Elementos Adicionais

Estudo de Impacte Ambiental

dos Túneis do Plano Geral de Drenagem de Lisboa

Julho de 2017

Figura 1 - Localização das sondagens com ensaios de bombagem e captações de água (num buffer de 150 metros) ao longo do traçado do TMSA

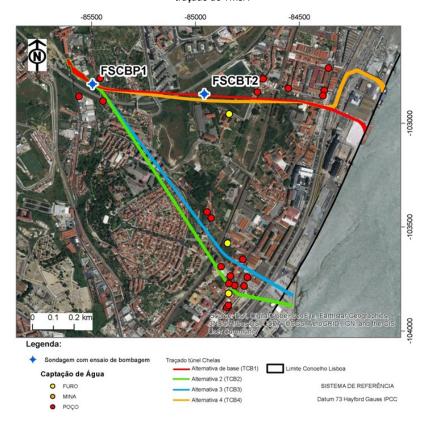
1 Referenciar as captações subterrâneas existentes e que possam ser afetadas pela execução da obra ou após a sua implantação (para além da referência ao poço da Estufa-fria e à nascente termal em Alfama), e apresentar o perfil longitudinal do terreno e dos tuneis (com indicação da cota do terreno e das profundidades dos túneis), a escala adequada, com corte vertical das captações.

No sentido de se identificar quais as captações de água subterrânea existentes que possam ser afetadas pela execução da obra ou após a implantação desta, foi executado um "buffer" de 150 metros em torno dos diversos traçados (Figura 1 e Figura 2). A distância de influência usada nesta análise tem em conta o valor máximo de transmissividade (T = 1.59E+02 m²/dia) obtido no ensaio 4 realizado em Chelas. Refira-se que no decorrer dos ensaios não se verificaram rebaixamentos significativos nos piezómetros localizados nas proximidades dos furos em bombagem.

Figura 76 - Extrato da Planta Síntese - Zonamento do PUNHM

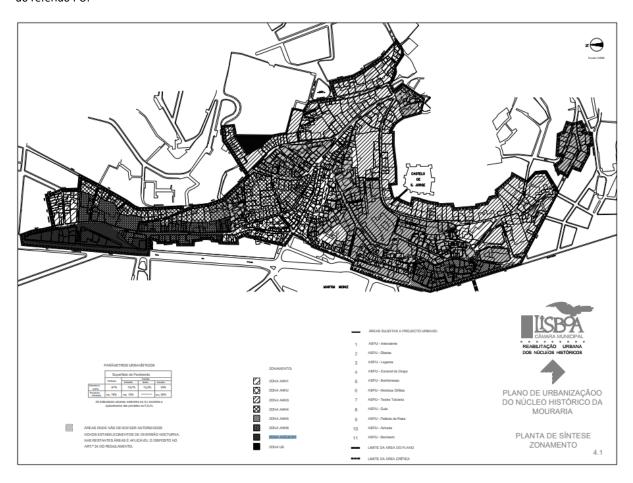
33 Identificar os vários Planos de Pormenor e de Urbanização em vigor, atravessados pelo projeto, com indicação gráfica da respetiva área de intervenção e explicitar o modo de compatibilização/articulação do projeto com os planos e eventuais soluções caso se verifiquem desvios. Identificar outros eventuais projetos/intenções que possam ter implicações com o traçado em causa.

A sua área de intervenção (Figura 78) é atravessada, em parte, e em profundidade, pelo túnel Monsanto-Santa Apolónia. De igual modo, parte das intervenções à superfície, nomeadamente as que estão previstas para a Avenida Almirante Reis (no limite da área de intervenção do PU) e a intervenção localizada no Largo do Intendente decorrem na área de intervenção do referido PU.
